VERSLAG VOOROVERLEG

WEGRESTAURANT MAAS EN WAALWEG AFFERDEN

NL.IMRO.0225.BPaffwegrestaurant-1002

Aan: Gemeente Druten
Van: Stephan Fontein
Datum: 24 juni 2010
Onderwerp: Wegrestaurant Afferden

Figure E

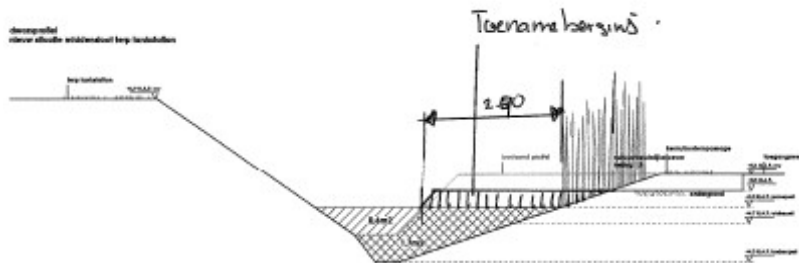
Men heeft het gehele natte profiel van de watergangen als berging meegerekend. Dit is onjuist. Het wateroppervlak onder het zomerpeil kan niet als berging worden aangemerkt omdat deze namelijk al volstaat met water en dus geen berging meer heeft.

Dit betekend bij een snelle controleslag dat er in het plan nu slechts 297 m³ (990m²) van de totale 537 m³(1790m²) waterberging is gerealiseerd. Er is nog een opgave van ca 240 m³.(800m²)

Onderstaand de dwarsprofielen met onze opmerkingen ter verduidelijking.

Figure G

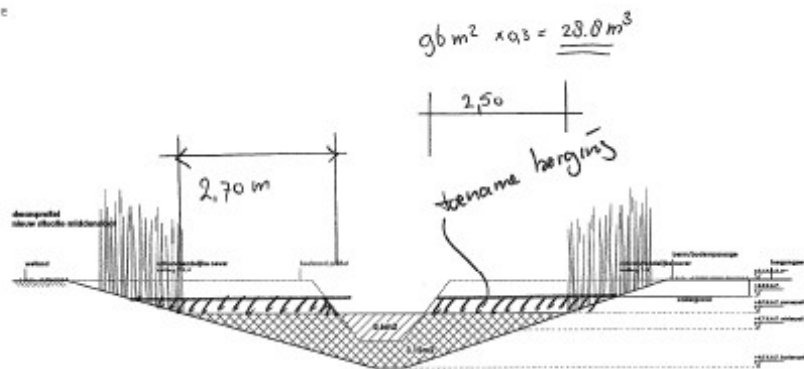
$$70 \text{ m}^2 \times (2.70 + 2.50) = 264 \text{ m}^2 \times 0.30 = 109 \text{ m}^3$$

Figure H

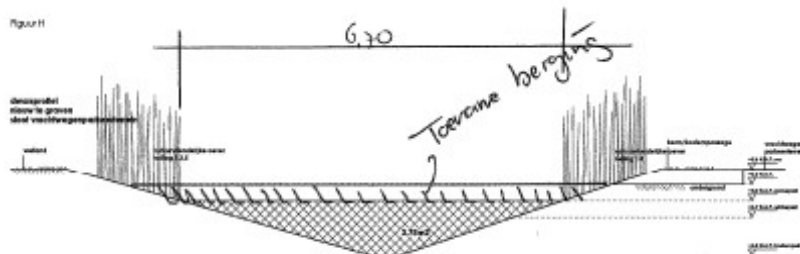
$$80 \times 6.70 = 536 \text{ m}^2 \times 0.3 = 160 \text{ m}^3$$

$28.8 + 109 + 160 \text{ m}^3 = 297 \text{ m}^3$ waterberging.
